Meie 27.01.2026 nr 7.1-1/26/961-2

**Riigitee 1 Tallinna-Narva tee (E20) ülekäigukoha
km 164,47, riigitee 13136 Jõhvi-Uikala tee km
0,12-1,00 ja kohaliku Jaama tn (Kooli tn-Muru
tn) kergliiklustee ehitusloa eelnõu
kooskõlastamata jätmine**

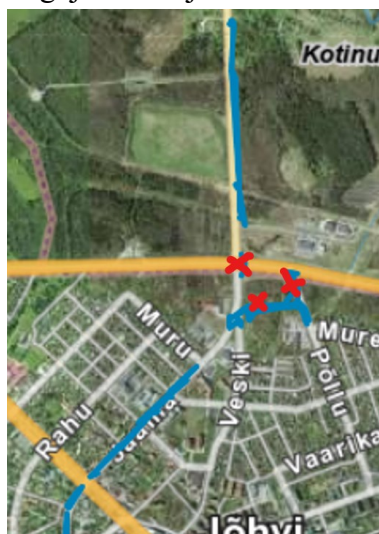
1. Riigitee 1 Tallinna-Narva tee (E20) ülekäigukoha ning Põllu ja Jaama tänavat riigiteega 1 ühendava kogujatee lahendust käsitlevat projekti osa menetletakse eraldiseisvana. Seetõttu palume tee kehandi jooniselt eemaldada eelpool nimetatud riigitee 1 ülekäiku ning kogujateed kujutavad ehitiste asukohad (vt allolev väljavõte).
